INFORME DE VISITA DE CONTROL
N° 010-2021-OCI/0461-SVC

**VISITA DE CONTROL
MUNICIPALIDAD DISTRITAL DE VILAVILA
LAMPA, LAMPA, PUNO**

**“ESTADO SITUACIONAL – RECEPCIÓN DE LA OBRA:
CREACIÓN DE PARQUES EN LA LOCALIDAD DE VILAVILA,
DISTRITO DE VILAVILA, PROVINCIA DE LAMPA, REGIÓN
PUNO”**

IMAGEN N° 13
DESPLAZAMIENTO DE SARDINELES Y REJAS

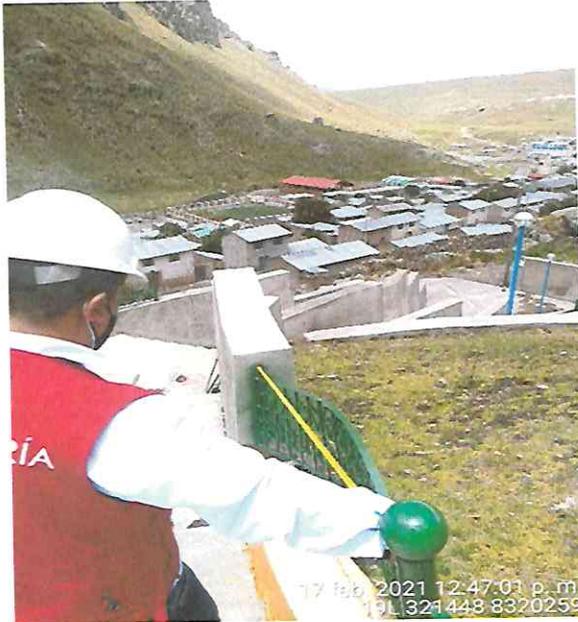
- b) Se observó que los sardineles, presentan desplazamiento lateral conjuntamente con los muros de contención de concreto, ocasionando en aumento en el ancho de las juntas de dilatación y el asentamiento diferencial en los pisos:

Descripcion: Imagen del 17 de febrero de 2021 a las 12:44 pm, se muestra que las juntas de dilatación del parque n.º2, aumentaron de ancho, debido al desplazamiento del muro de contencion.
Elaborado por: Comisión de Control.

IMAGEN N° 25
MUROS DE CONTENCIÓN DE CONCRETO
DESPLOMADOS

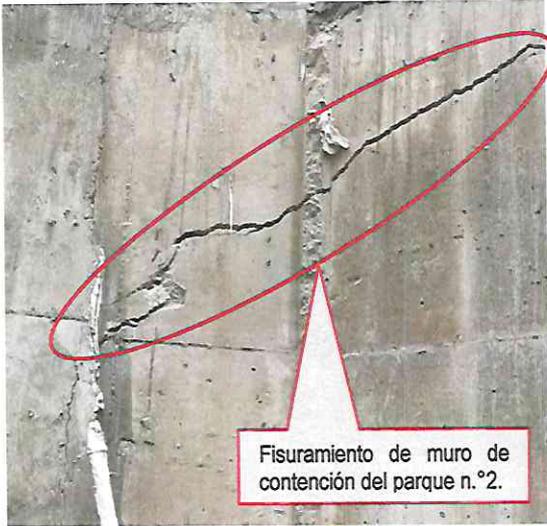
- e) Se observó que los muros de contención de concreto, presentan fallas por deslizamiento y giro, lo que ocasionó su desplome⁵, verificándose una inclinación en relación con la parte superior de 10 centímetros a 12 centímetros, situación que podría generar el volteo del muro de contención y la afectación de viviendas aledañas poniendo en riesgo la vida de los pobladores de la zona afectada.

Descripción: Imagen del 17 de febrero de 2021 a las 12:45 pm donde se muestra que los muros de contención de concreto del parque n.º2, están desplomados.
Elaborado por: Comisión de Control.

IMAGEN N° 34
MUROS DE CONTENCIÓN TIPO ANDEN CON ACABADOS DEFICIENTES

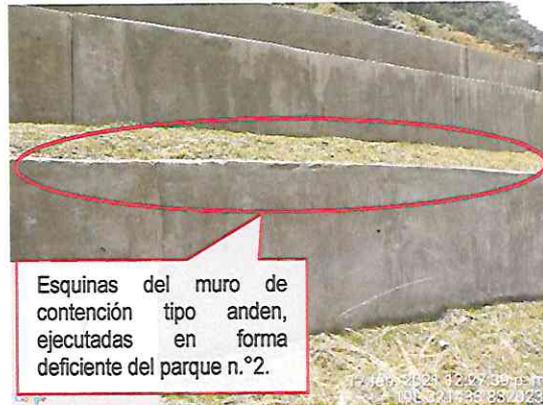
Aristas del muro de contención tipo anden, ejecutadas en forma deficiente del parque n.º2.

Descripción: Imagen del 17 de febrero de 2021 a las 12:28 pm, muestra que las aristas del muro de contención tipo anden, fueron ejecutadas en forma deficiente del parque n.º2.
Elaborado por: Comisión de Control.
